附1 鷹山調査委員会の全記録

附2 鷹山基本計画策定委員会の議事録

挿図1「鷹山の形態変遷」村上 忠喜

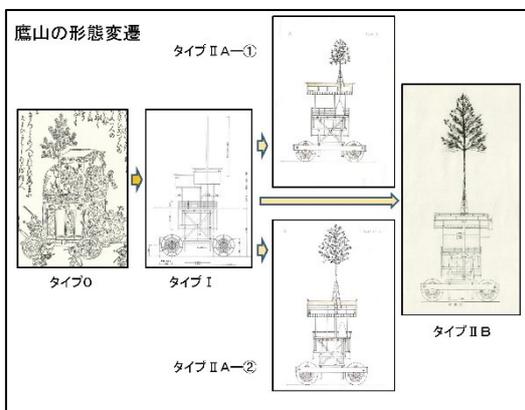
村上 木部に関しては、後程、京町家再生研究会の木下氏から説明していただくが、先だって根拠とした文献と鷹山の形態変遷について説明させていただきます。鷹山の形態変遷には、いくつかのパターンがある。タイプ0、タイプI、タイプII。タイプIIはAとBに分かれている(挿図1)。

タイプIは、上部の松の低いスケッチをしているが、その部分には囃子方3名くらいと人形と洞籠が載ったくらいの形で、やや軽かったと思う。タイプIIの四本柱にして、囃子方の人数がもっと乗るようになると、下部構造が非常に重くなっていく。車輪も現在の直径1,935を、設計図では入れている。タイプIでは、直径1,805となっているが、車輪を船鉾から借りたという記述を根拠に、船鉾で一番小さな車輪の大きさを入れてある。このようなバランスで進化の過程を説明できるかと思う。

挿図2「鷹山本体復元計画」タイプⅠ 京町家再生研究会

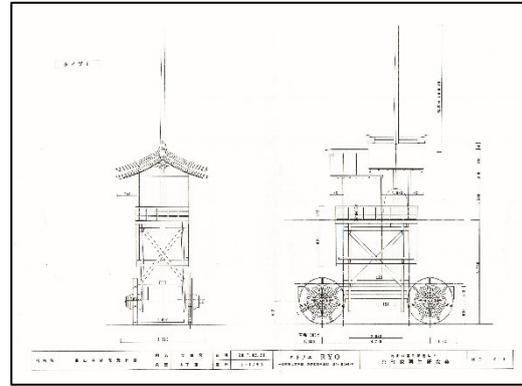
久保 素朴な質問だが、先程、絵にはないが、前後屋根が天明にあると説明があった。史料のどこに記述があるのか。それを教えてもらわないと分からない。

久保 その設定根拠が史料に基づいたらどうなのか、という、極めて単純明快な質問であるが。

久保 障子屋根という言葉は。障子屋根というのは、北観音山あたりにも出てくるのか。具体的にイラストでもあるのか。

久保 タイプⅠの具体的な文書記述の根拠、あるいは絵の表記。それらがどう絡まりあって、ああいう構造の屋根になっているのかということがわからない。

木下 さっきの文言に準えて描いてみたスケッチがある(挿図2)。
